ODPOWIEDZI

Dotyczy zamówienia w trybie podstawowym z możliwością negocjacji na **przebudowę części pomieszczeń Szkoły Podstawowej nr 2 w Stargardzie na Oddział Przedszkolny**

Zamawiający Gmina Miasto Stargard w odpowiedzi na pytania i wnioski Wykonawców informuje:

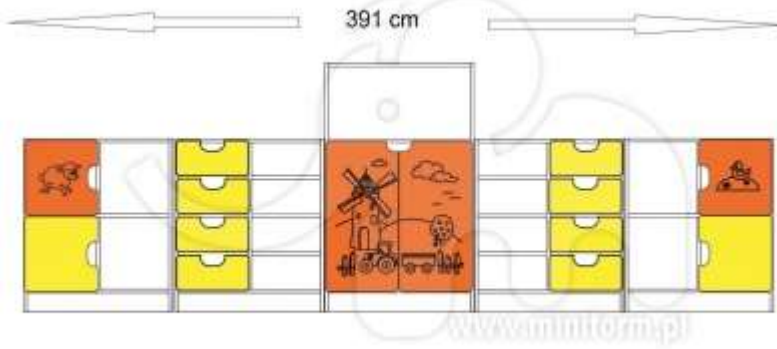
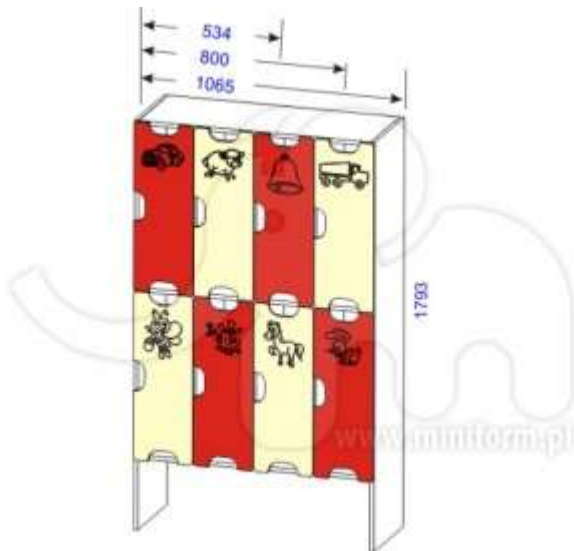
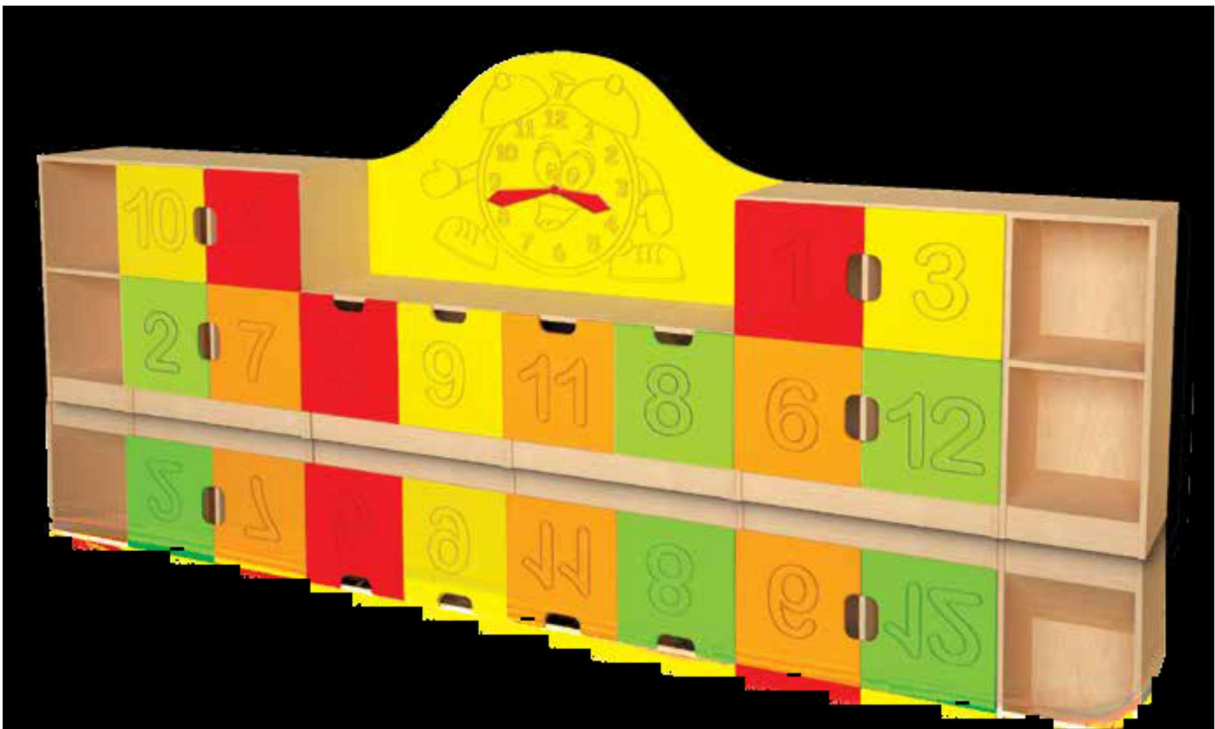
Czy istnieje możliwość udostępnienie **Załącznika nr 2 Wyposażenie** w lepszej jakości?

Udostępniony plik jest mało czytelny, zwłaszcza w zakresie zestawów meblowych i ciężko na tej podstawie znaleźć na rynku odpowiedni produkt.

Pokazane zestawy meblowe są sugestią projektanta, możliwe jest zastosowanie innych zestawów po uzgodnieniu z projektantem, w załączeniu niektóre zdjęcia.
